Autorité environnementale

Avis délibéré de l'Autorité environnementale sur la requalification de la RN 10 et l'aménagement de surface du plateau urbain à Trappes-en-Yvelines (78)

**n°Ae : 2016-53 et
2016-64**

Figure 6 Evolution des trafics sur la RN 10 (source : études de trafic)

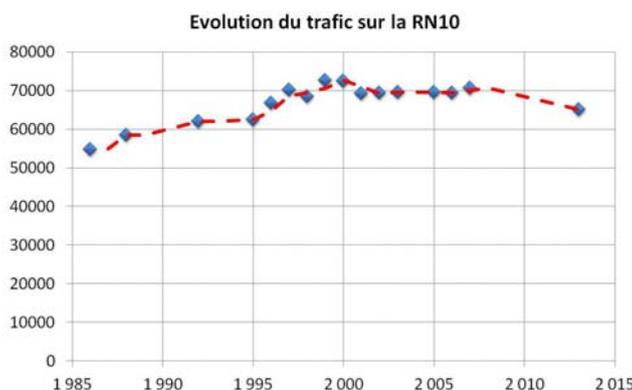
Les études de trafic²³ permettent d'observer, mais sans présentation du phénomène dans l'étude d'impact, une baisse des trafics sur la RN 10, de l'ordre de 10 %, depuis une quinzaine d'années²⁴.

L'Ae recommande aux maîtres d'ouvrage de produire une analyse des causes de la baisse de la circulation sur la RN 10 depuis 2000, et les éventuels reports sur d'autres voies et modes de transport.
